Commune de
CHÂTEL-SAINT-GERMAIN

PLAN LOCAL D'URBANISME

NOTICE DE PRÉSENTATION Modification simplifiée N°1

NOTICE DE PRESENTATION Modification simplifiée N°2

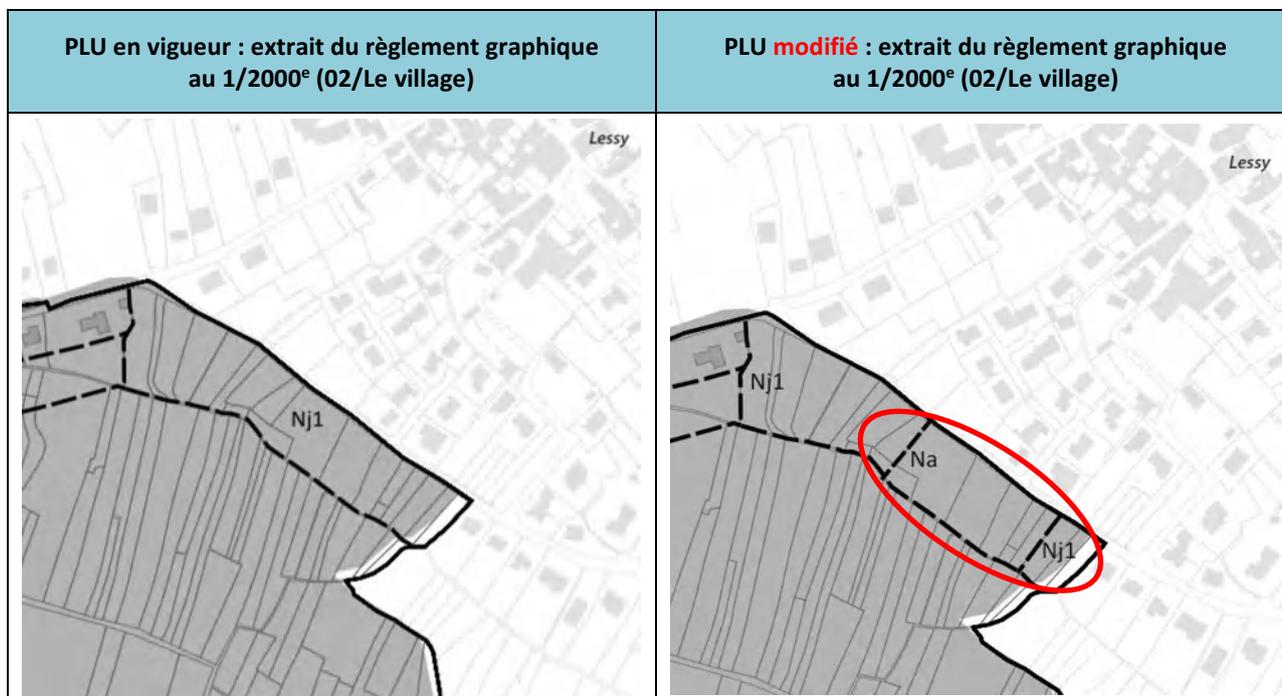
Depuis quelques années, une activité agricole de maraîchage s'est établie puis développée sur plusieurs terrains situés à la limite de la commune de Lessy ; ils sont classés en secteur de zone Nj1.

Afin de confirmer le caractère agricole de ces terrains, la commune souhaite reclasser ces parcelles en secteur de zone Na (naturel agricole).

Néanmoins, afin de respecter le caractère principalement naturel de la zone N, le règlement du secteur de zone Na va limiter le type d'installations agricoles qui y seront autorisées (« installations et aménagements légers nécessaires à l'activité agricole, dont les serres et les tunnels »), ainsi que les dimensions maximales de ces installations : emprise au sol (300 m²) et hauteur (4 mètres).
